「海龍二號離岸風力發電計畫
環境影響差異分析報告
(第一次變更)」

專案小組初審會議
第三次書面意見回覆說明

圖 1.4.2-1 海龍風場周邊鳥類飛行空間整體規劃

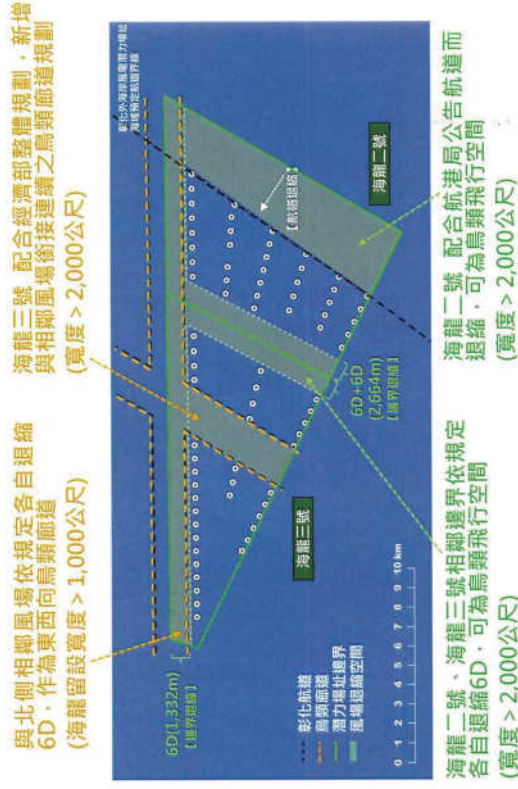
二、(上次意見1)應比較原環說承諾內容與本次變更之鳥類廊道之影響變化。

說明：遵照辦理。本計畫於原環說承諾內容方面，因屬彰化地區最早通過環評專案小組審查之案場，故當時尚未能依循彰化地區風場之整體性，來考量規劃鳥類廊道，惟現階段已配合審查結論及原環說定稿承諾，於106年秋季至107年春季完成鳥類調查作業，並配合其他風場調查成果提出「彰化雲林地區離岸式風力發電計畫環境影響調查報告書」送審，目前已於109年5月8日通過專案小組第3次初審會議，並已依決議事項檢討本計畫鳥類廊道劃設之合理性、及其調整之可能性。

另在本次變更方面，本計畫配合專案小組第3次初審會議決議及經濟部整體規劃，於風場開發面積及總裝置容量等設置條件均維持不變下，為營造有利鳥

類南北飛行方向，於海龍三號風場新增2,000公尺(約9D)銜接連續之鳥類廊道(圖1.4.2-1)；且海龍二號風場已配合航港局公告直航航道而退縮，退縮寬度達3,500公尺，海龍二號、三號風場相鄰邊界依規定各自退縮，留設寬度大於2,000公尺，而與北側相鄰風場亦依規定各自退縮。整體留設風場退縮空間已遠大於原規劃(詳圖1.4.2-1所示)。

經評估本次變更影響變化，藉由海龍三號風場中央設置鳥類廊道，海龍二號風場配合航道退縮，海龍二號及海龍三號風場間之邊界退縮等所留設出之鳥類友善飛行空間，並配合風機設置數量、陣列排數縮減等調整，可減少鳥類飛行閃避風險，並對於鳥類飛行將具有更正面助益。

圖 1.7.1-2 原環說 6MW 風機規劃示意圖

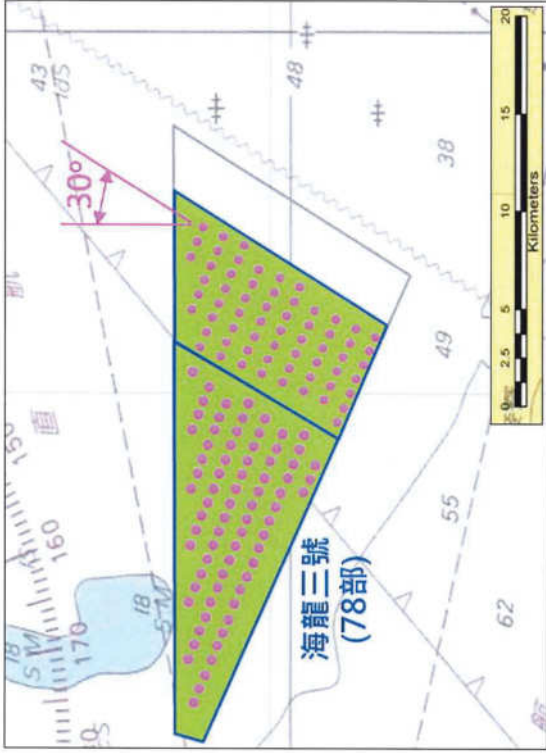
一、此次變更各風機排列之規劃並未依照盛行風及非盛行風向安排，此與原環說書差異太大。若有鳥類闖入將如入迷宮，鳥擊的機率極大。

說明：敬謝委員指教。風機透過偏過偏航系統及葉片係設計成可依目前風向偏轉，使風機受力量維持在設計範圍內。本計畫係藉由近年累積風況調查結果(詳圖1.7.1-1)，據以界定盛行風向(屬30度角左右方位)、非盛行風向，另結合風機運轉原理及其所需安全距離，作為變更前後佈置規劃風機配置之依據，並經風機供應商認可可行；且本次變更規劃由6MW提升至15MW，海龍二號、海龍三號之機組數量，由最多141部減至最多94部，風機陣列排數由8-10排減至3-6排，可減少鳥類飛行閃避風險，並對於鳥類飛行將具有更正面助益，規劃變更前後風機佈設方案詳圖1.7.1-2、圖1.7.1-3所示。

圖 1.7.3-2 原環說 6MW 風機規劃示意圖

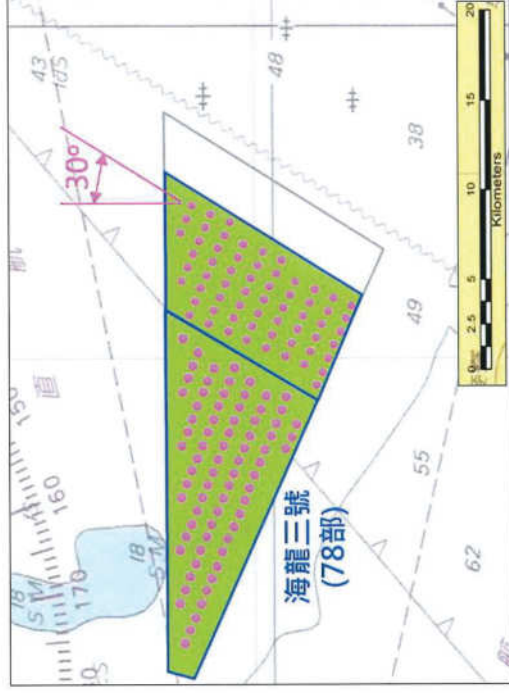
三、本人原第4點意見，開發單位的回覆十分取巧。因此次變更欲改變風機的排列方向，才會有與盛行風同差30度的狀況，如此的斜向間距不合理！

說明：敬謝委員指教。風機透過偏航系統及葉片係設計成可依目前風向偏轉，使風機受力維持在設計範圍內。本計畫係藉由近年累積風況調查結果(詳圖1.7.3-1)，據以界定盛行風向(屬30度角左右方位)、非盛行風向，另結合風機運轉原理及其所需安全距離，作為變更前後佈置規劃風機配置之依據，並經風機供應商確認可行；且本次變更規劃由6MW提升至15MW，海龍二號、海龍三號之機組數量，由最多141部減至最多94部，風機陣列排數由8-10排減至3-6排，可減少鳥類飛行閃避風險，並對於鳥類飛行將具有更正面助益，規劃變更前後風機佈設方案詳圖1.7.3-2、圖1.7.3-3所示。

圖 2.2.1-1 實際風況調查風花圖

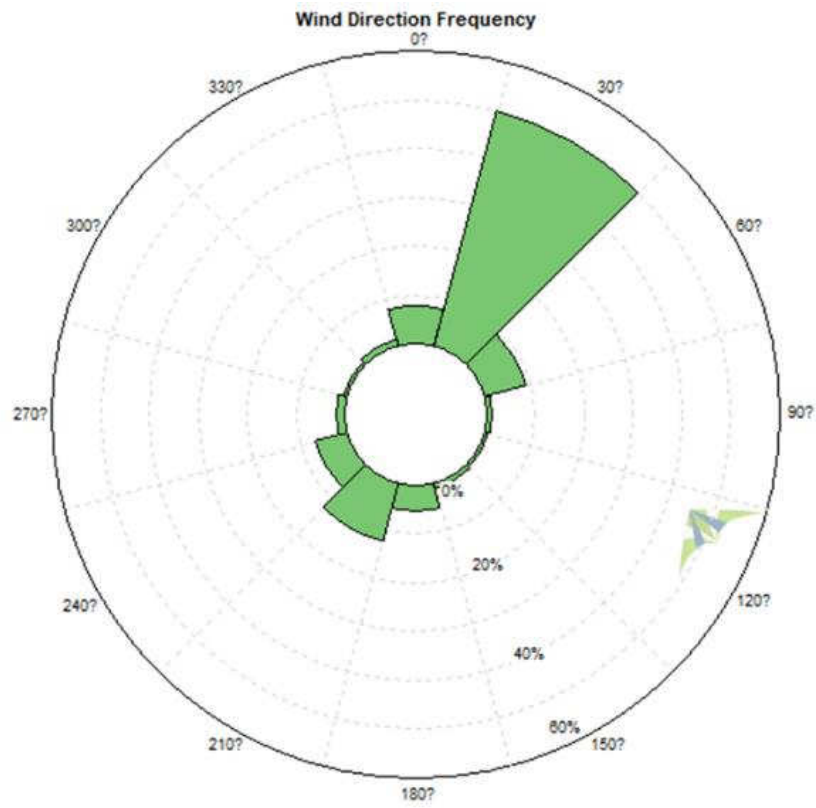
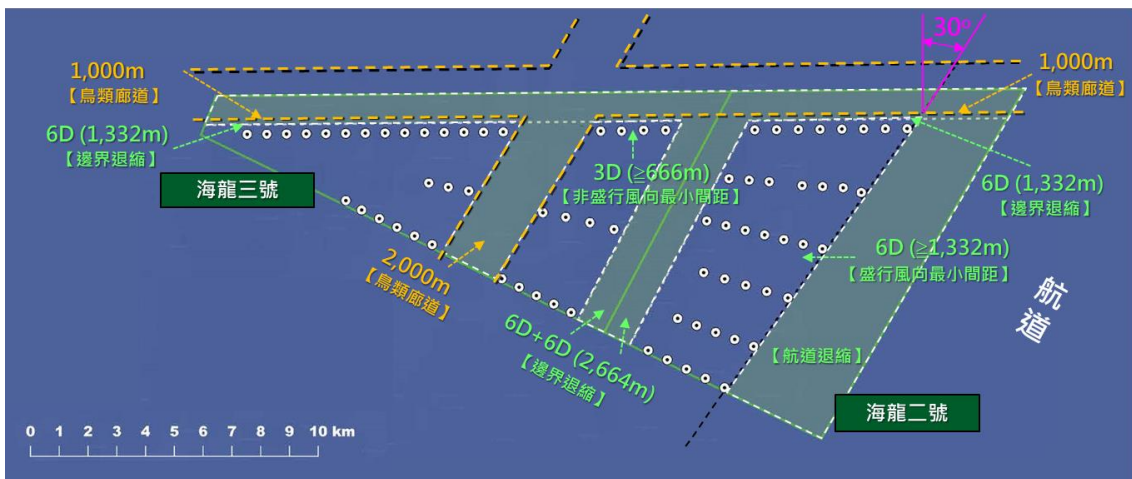
審 查 意 見	答 覆 說 明	修 訂 處	
		章 節	頁 次
	<p>等推估年撞擊隻數，然而受限於Band Model模式係計算風場範圍中整體風機葉片旋轉範圍推測鳥類可能通過隻數，撞擊率也已結合鳥類於遠處發現風場時會提前避開及進入風場後自行迴避風機掃風範圍情況，故於相同風機規格及數量下，無法量化分析新增鳥類廊道前後對鳥類撞擊率的影響，請委員諒察。</p> <p>本計畫已承諾營運期間海龍二號及三號風場將於適當地點安裝至少1個高效能雷達，以觀測鳥類活動情形，並將回傳資料處理，趨時可分析監測結果以驗證風場設置後鳥類於風場邊緣飛行、進入風場或避開風場比例。</p>		
二、朱信委員(書面意見)			
(一)海龍二號離岸風力發電計畫環境影響差異分析報告(第一次變更)前次意見(含會議結論)尚須補正，補正意見如下：			
1. 此次變更各風機排列之規劃並未依照盛行風及非盛行風向安排，此與原環境影響說明書差異太大。若有鳥類闖入將如入迷宮，鳥擊的機率極大。	<p>敬謝委員指教。風機透過偏航系統及葉片係設計成可依目前風向偏轉，使風機受力維持在設計範圍內。本計畫係藉由近年累積風況調查結果(詳圖2.2.1-1)，據以界定盛行風向(屬30度角左右方位)、非盛行風向，另結合風機運轉原理及其所需安全距離，作為變更前後佈置規劃風機配置之依據，並經風機供應商確認可行；且本次變更規劃由6MW提升至15MW，海龍二號、海龍三號之機組數量，由最多141部減至最多94部，風機陣列排數由8~10排減至3~6排，可減少鳥類飛行閃避風險，並對於鳥類飛行將具有更正面助益，規劃變更前後風機佈設方案詳圖2.2.1-2、圖2.2.1-3所示。</p>	4.2 4.3	4-4~7 4-10 4-12

圖 2.2.1-11 實際風況調查風花圖

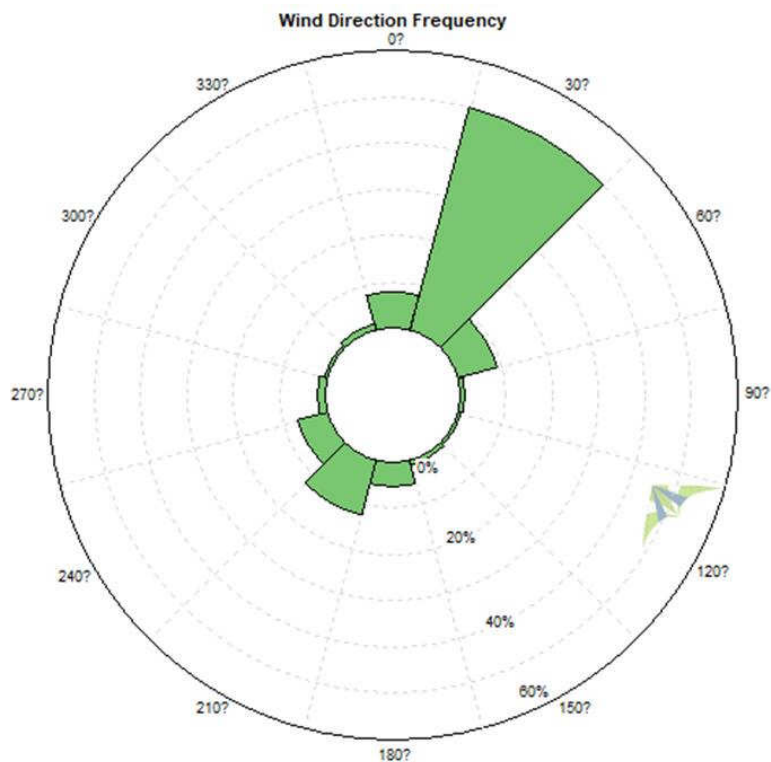
審 查 意 見	答 覆 說 明	修 訂 處	
		章 節	頁 次
3.本人原第4點意見，開發單位的回覆十分取巧。因此次變更欲改變風機的排列方向，才會有與盛行風向差30度的狀況，如此的斜向間距不合理。	敬謝委員指教。風機透過偏航系統及葉片係設計成可依目前風向偏轉，使風機受力維持在設計範圍內。本計畫係藉由近年累積風況調查結果(詳圖2.2.1-11)，據以界定盛行風向(屬30度角左右方位)、非盛行風向，另結合風機運轉原理及其所需安全距離，作為變更前後佈置規劃風機配置之依據，並經風機供應商確認可行；且本次變更規劃由6MW提升至15MW，海龍二號、海龍三號之機組數量，由最多141部減至最多94部，風機陣列排數由8~10排減至3~6排，可減少鳥類飛行閃避風險，並對於鳥類飛行將具有更正面助益，規劃變更前後風機佈設方案詳圖2.2.1-12、圖2.2.1-13所示。	4.2 4.3	4-4~7 4-10 4-12

圖 2.5.2-1 依據預告「航空障礙物標誌與障礙燈設置標準」修正草案，規劃 14MW 風機航空警示燈佈設位置示意圖

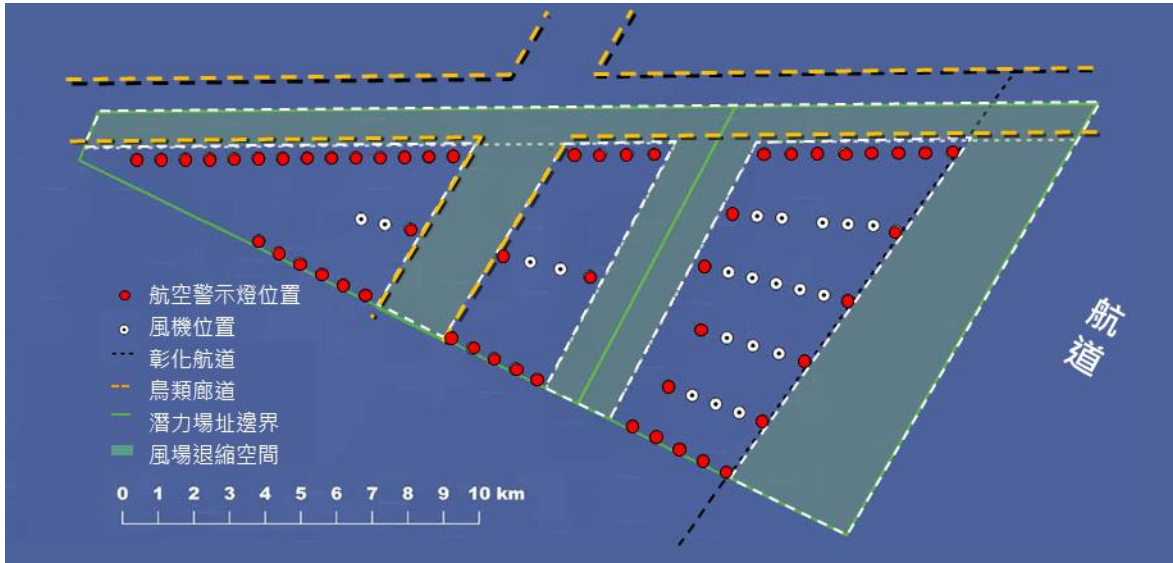
審 查 意 見	答 覆 說 明	修 訂 處	
		章 節	頁 次
(二)仍應說明航空警示燈之位置和數量,相關之回答應直接回答,而非是答非所問。	<p>遵照辦理。本計畫將依據民航局頒布之「航空障礙物標誌與障礙燈設置標準」規定設置航空警示燈,達到警示飛行器迴避風力發電機目的,以維護飛航安全。有關航空警示燈設置相關說明如下:</p> <p>(一)依據現行「航空障礙物標誌與障礙燈設置標準」規定,本計畫每座風力發電機皆應使用A型中亮度障礙燈,並設置於風力發電機支撐結構物之頂部,另查A型中亮度障礙燈之規格屬白燈;上開規定內容係交通部考量飛航安全必要所訂之強制性規範,業者均應遵從其規定設置,爰此,本計畫航空警示燈之佈設位置及數量即如同本計畫風機佈設位置及數量。</p> <p>(二)考量近年國內風力發電蓬勃發展,密集設置之航空障礙燈亦可能衍生光害等問題,交通部爰參酌國際規範內容,預告修正「航空障礙物標誌與障礙燈設置標準」部分條文草案,其中增訂之第17條之1內容規定:以組群方式設置十座以上風力發電機組者,其風力發電機支撐結構物依前條規定設置障礙燈。但有下列情形之風力發電機支撐結構物得免設置障礙燈:</p> <ol style="list-style-type: none"> 1. 設置於連結風力發電機組群邊界之線段中且水平間距不超過九百公尺者。 2. 設置於連結風力發電機組群邊界之線段所圍起之範圍內者。 <p>(詳細修正草案總說明及對照表請參見交通部109年3月5日交航(一)字第10981000191號公告之附件)。</p> <p>(三)本計畫依此預告內容、並以本次變更後最有可能設置之14MW風機規劃航空警示燈佈設位置詳圖2.5.2-1所示;然因該法目前仍屬公告草案階段,尚未正式完成法令修正程序,本計畫實際航空警示燈佈設位置及數量將俟修正公告後之法令規定設置最少之航空警示燈,並取得民航局同意函,以減少吸引鳥類靠近的可能性。</p>	<p>4.3</p> <p>4.4.1</p> <p>7.1</p>	<p>4-17</p> <p>4-21</p> <p>7-4~5</p>

圖 2.5.7-1 基礎施工時懸浮固體濃度增量模擬結果分佈圖(低潮位時)

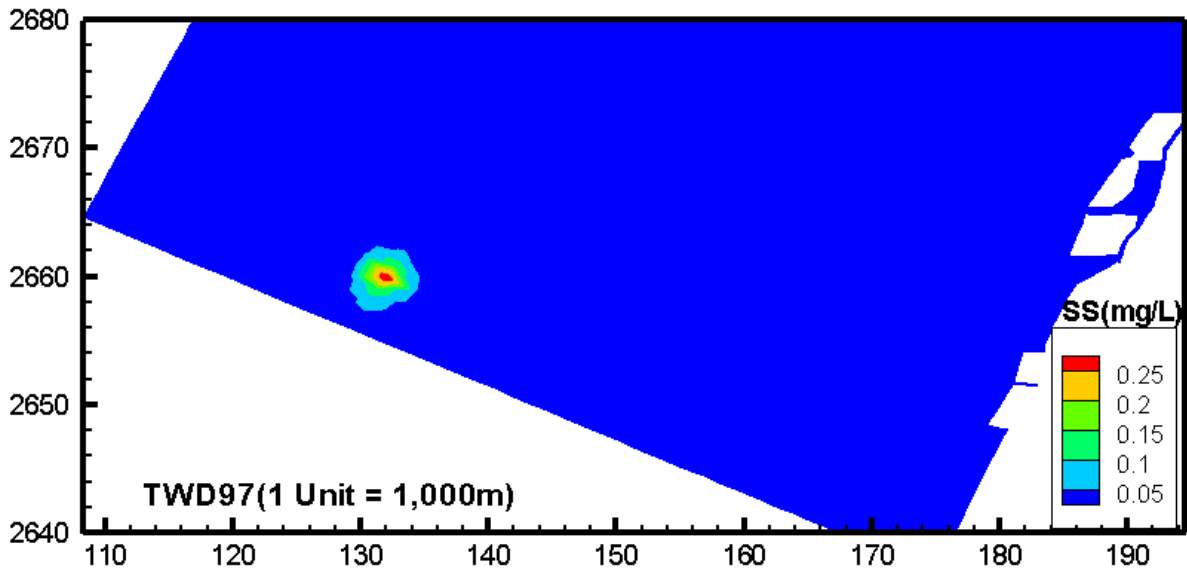
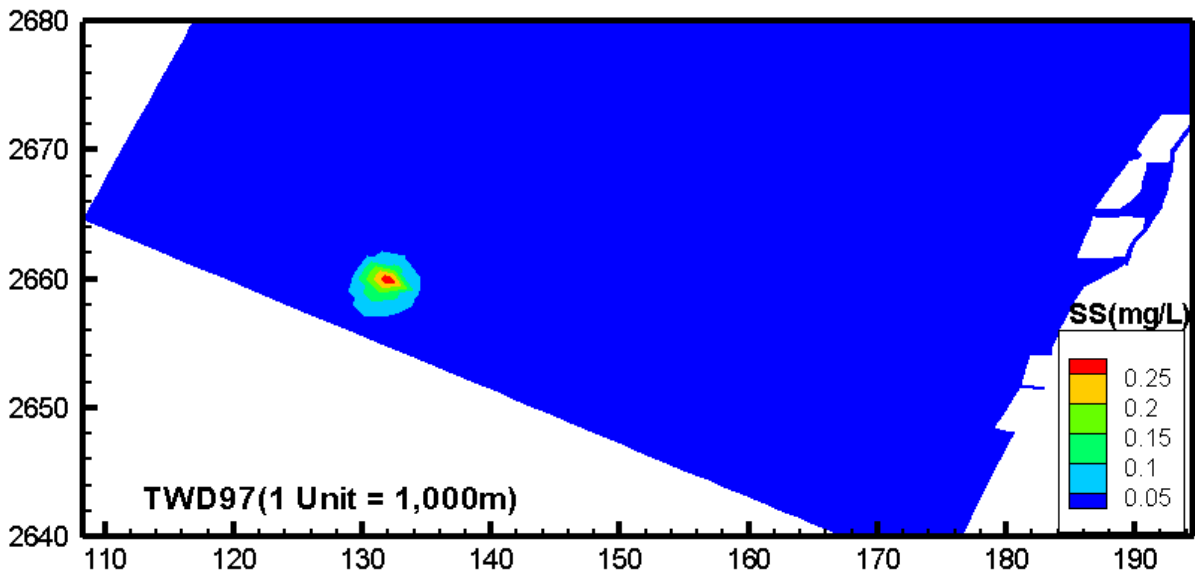
審查意見	答覆說明	修訂處	
		章節	頁次
(七)懸浮固體之圖應標示明確的座標。	遵照辦理。本計畫已將海域水質模擬圖明確標示TWD97二度分帶坐標值，如圖2.5.7-1、圖2.5.7-2所示。	—	—

圖 2.6.1-1 原環說 M1~M2 點位打樁施工，距離 750 公尺之聲壓分布

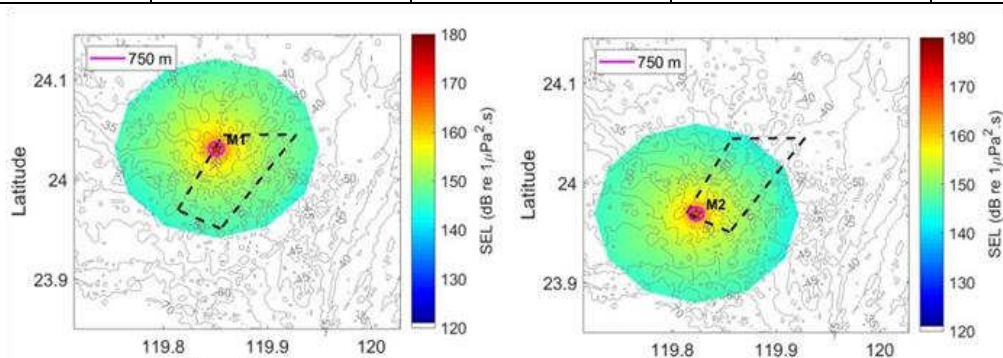
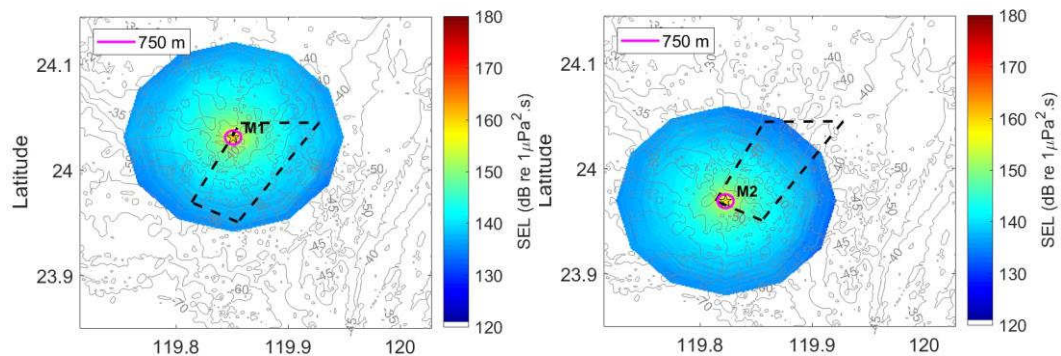
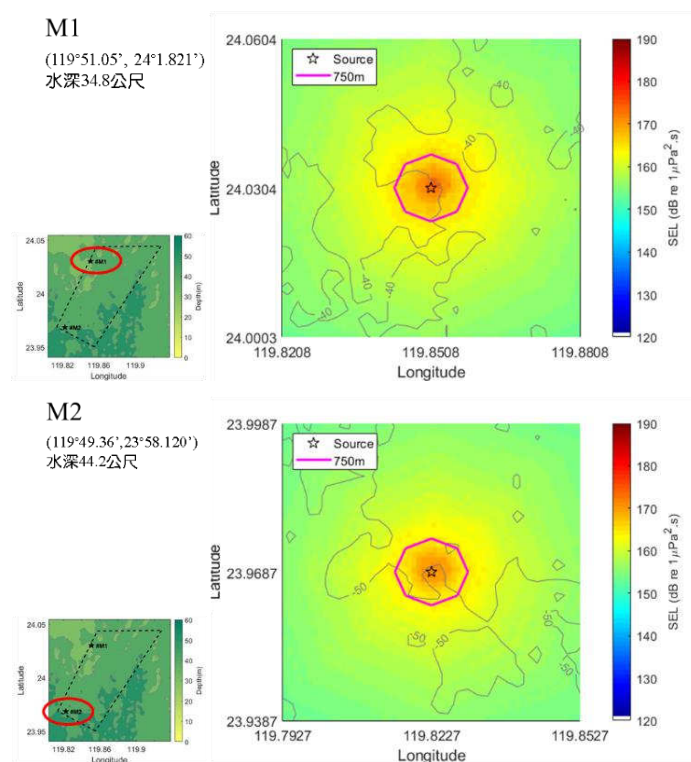
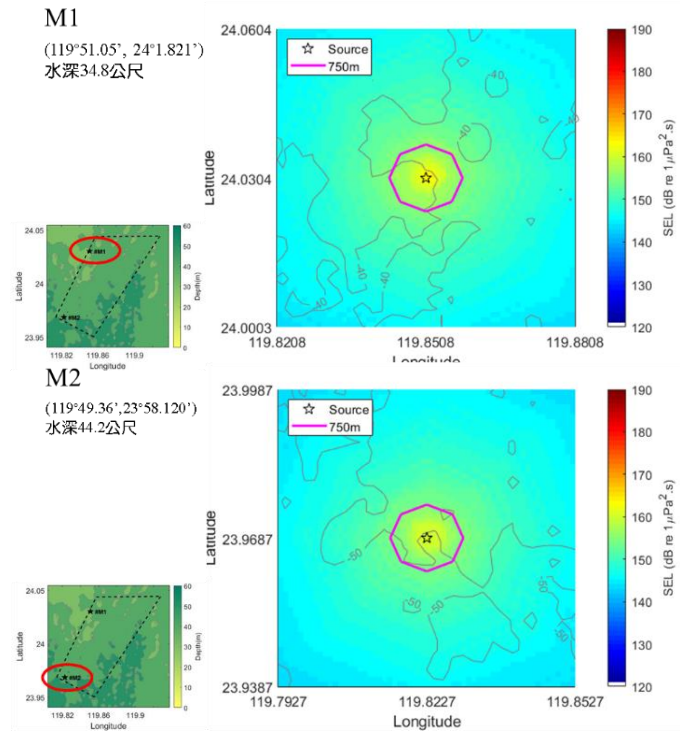
審查意見	答覆說明	修訂處	
		章節	頁次
六、吳委員義林			
<p>(一)前次意見一，總打樁時間較變更前短，但是2者之噪音量變化差異為何？</p>	<p>敬謝委員指教。本次變更模擬評估結果與原環說比對，風機單機裝置容量由6MW提升至15MW，評估顯示打樁點距離750公尺處之聲壓值由162~164dB增量至166~167dB，經減噪措施後，由152~154dB增量至156~157dB，仍能符合原環說承諾「於750公尺監測處，水下噪音聲曝值(SEL)不得超過160dB re 1μPa²s」。說明如下：</p> <p>(一)原環說</p> <ol style="list-style-type: none"> 1. 未經減噪措施 打樁點距離750公尺處之聲壓值介於162~164dB，如表2.6.1-1、圖2.6.1-1。 2. 經減噪措施 經減噪措施(減10 dB)後，打樁點距離750公尺處之聲壓值介於152~154dB，如表2.6.1-1、圖2.6.1-2。 <p>(二)本次變更</p> <ol style="list-style-type: none"> 1. 未經減噪措施 打樁點距離750公尺處之聲壓值介於166~167dB，如表2.6.1-2、圖2.6.1-3。 2. 經減噪措施 經減噪措施(減10 dB)後，打樁點距離750公尺處之聲壓值介於156~157dB，如表2.6.1-2、圖2.6.1-4。 	6.1.3	6-24~27

圖 2.6.2-2 海龍二號、三號不同風機配置下整體鳥類年撞擊隻次

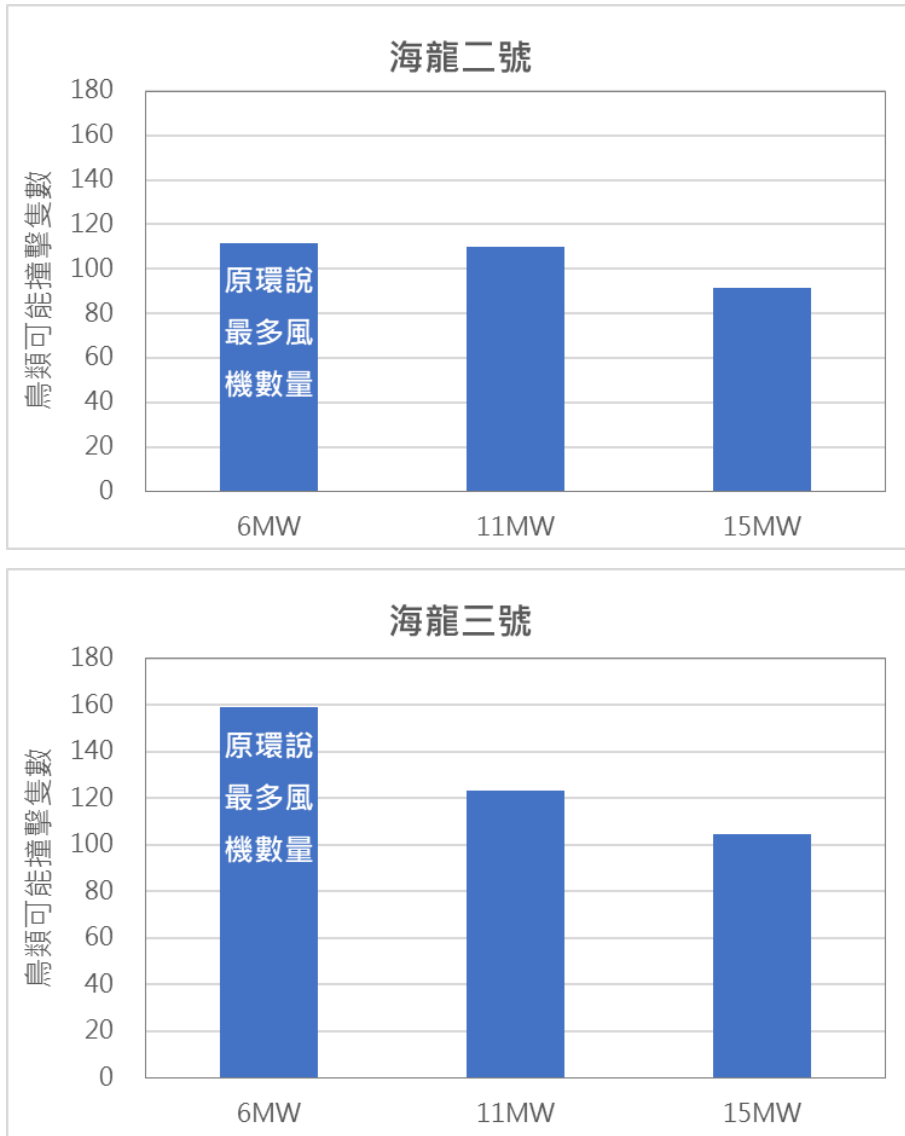
審查意見	答覆說明	修訂處	
		章節	頁次
(二)前次意見二，鳥類廊道應比較變更前後、正面與負面效應之合併結果，以確認總結果為正面或負面。	<p>敬謝委員指教。綜整國內外監測調查研究案例顯示，大部分鳥類會主動迴避風場，約佔97%，進入風場僅有3%(Ib Krag Petersen et al,2006；K.L. Krijgsveld et al,2011)，進入風場後的鳥類絕大多數(99.4%)於風機間會自行迴避(ORJIP Bird Collision Avoidance Study, Final Report, 2018)，不會在進入風機掃風範圍後才迴避。</p> <p>本次變更為營造有利鳥類南北飛行方向，海龍三號風場配合專案小組第3次初審會議決議及經濟部整體規劃，新增與相鄰風場銜接連續之寬度至少2,000公尺(約9D)之鳥類廊道，減少鳥類飛行偏轉次數，風場周邊大尺度鳥類飛行空間，將提供鳥類迴避風場之路徑，符合鳥類飛行習性，詳圖2.6.2-1所示。</p> <p>本次變更採用Band Model模式執行鳥類撞擊評估，已分別針對新增11 MW及15 MW風力發電機組配置，於同時運轉時作為模擬評估情境，評估結果如圖2.6.2-2所示。評估結果顯示，變更後11 MW及15 MW風力發電機組配置造成的鳥類撞擊數量低於原環說(6~9.5MW)最大撞擊數量，其中，15MW配置所造成的鳥類撞擊量又較11MW配置少。15MW的風機，單支風機的旋轉半徑較大，葉片較寬，但其所需架設的風機支數較少，因此整體衝擊相對較小。</p> <p>(一) 海龍二號</p> <p>海龍二號風場於0.98的迴避率下，整體全年的撞擊數量估值介於91.3~110.1隻。保育類最大撞擊數量估值說明如下：</p> <ol style="list-style-type: none"> 1. 11MW風機配置：0.98的迴避率下，海龍二號風場保育類全年的撞擊數量估值分別約為玄燕鷗11隻、白眉燕鷗40隻和鳳頭燕鷗1隻。 2. 15MW風機配置：0.98的迴避率下，海龍二號風場保育類全年的撞擊量估值分別約為玄燕鷗9隻、白眉燕鷗33隻和鳳頭燕鷗1隻。 <p>(二) 海龍三號</p> <p>海龍三號風場於0.98的迴避率下，整體全年的撞擊數量估值介於104.6~123.6隻。保育類最大撞擊數量估值說明如下：</p> <ol style="list-style-type: none"> 1. 11MW風機配置：0.98的迴避率下，海龍三 	4.2	4-4~7

圖 2.6.3-1 原環說 M1~M2 點位打樁施工，距離 750 公尺之聲壓分布

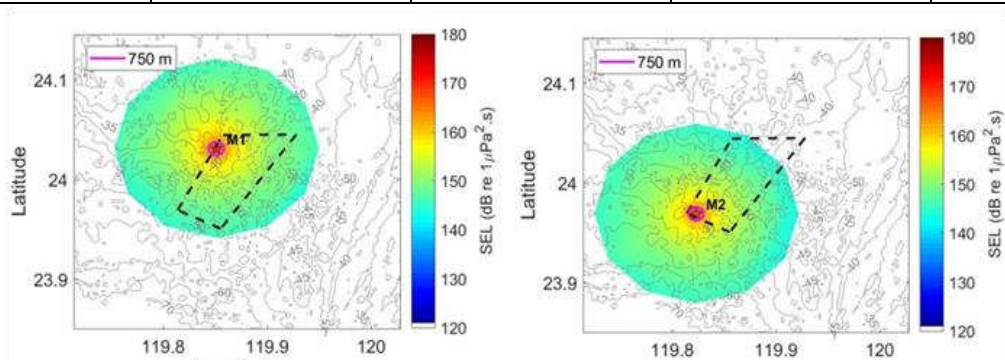
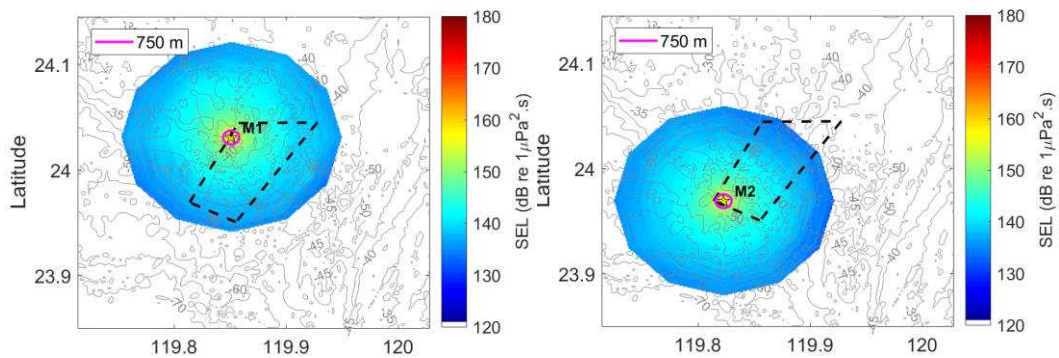
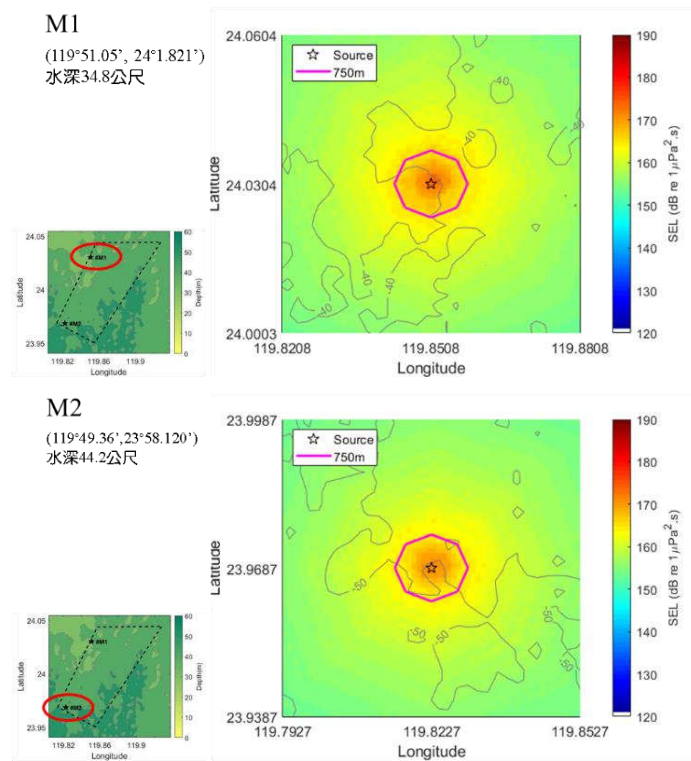
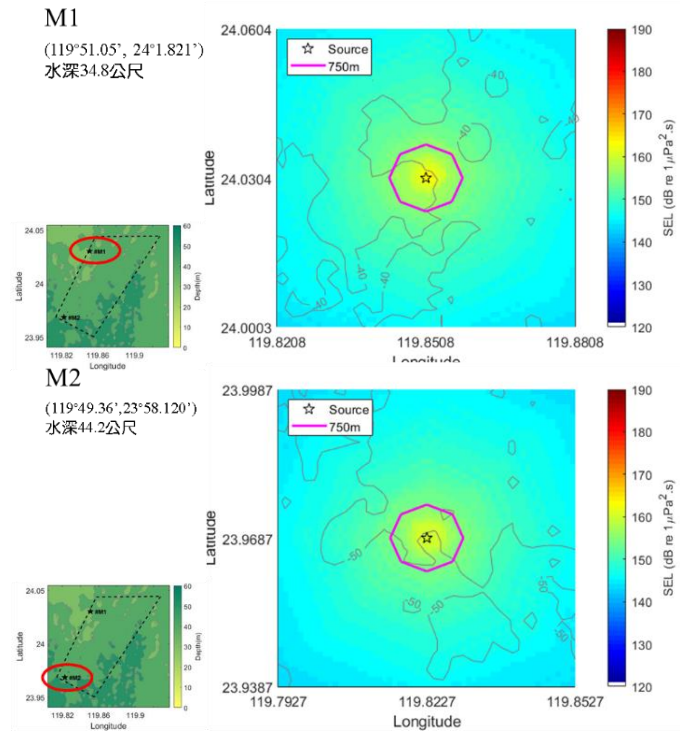
審 查 意 見	答 覆 說 明	修 訂 處	
		章 節	頁 次
(三)變更前後之打樁聲壓值相差 3 至 4 分貝，請確認執行減噪措施前後之聲壓值差為何均相同？	<p>敬謝委員指教。參考國際實務案例，德國測風塔 FINO3 進行基礎打樁期間，採用氣泡幕包圍基樁作為減噪措施，並進行實地基礎施工水下噪音量測，實測結果顯示氣泡幕減噪效果可達 10~20dB (Rainer Matuschek, 2009)。</p> <p>對應到此次打樁模擬結果，本次變更前後之減噪措施，均採用氣泡幕最保守之減噪情境效果 10dB 來進行估計。預期採取減噪措施後，打樁點距離 750 公尺處之聲壓值將由原環說之模擬結果 152~154dB，增量至本次變更新增大型化風機單機容量 15MW 之模擬結果 156~157dB，仍能符合原環說承諾「於 750 公尺監測處，水下噪音聲曝值 (SEL) 不得超過 160dB re 1 μ Pa2s」。說明如下：</p> <p>(一) 原環說</p> <ol style="list-style-type: none"> 1. 未經減噪措施 打樁點距離 750 公尺處之聲壓值介於 162~164dB，如表 2.6.3-1、圖 2.6.3-1。 2. 經減噪措施 經減噪措施(減 10 dB)後，打樁點距離 750 公尺處之聲壓值介於 152~154dB，如表 2.6.3-1、圖 2.6.3-2。 <p>(二) 本次變更</p> <ol style="list-style-type: none"> 1. 未經減噪措施 打樁點距離 750 公尺處之聲壓值介於 166~167dB，如表 2.6.3-2、圖 2.6.3-3。 2. 經減噪措施 經減噪措施(減 10 dB)後，打樁點距離 750 公尺處之聲壓值介於 156~157dB，如表 2.6.3-2、圖 2.6.3-4。 	6.1.3	6-24~27
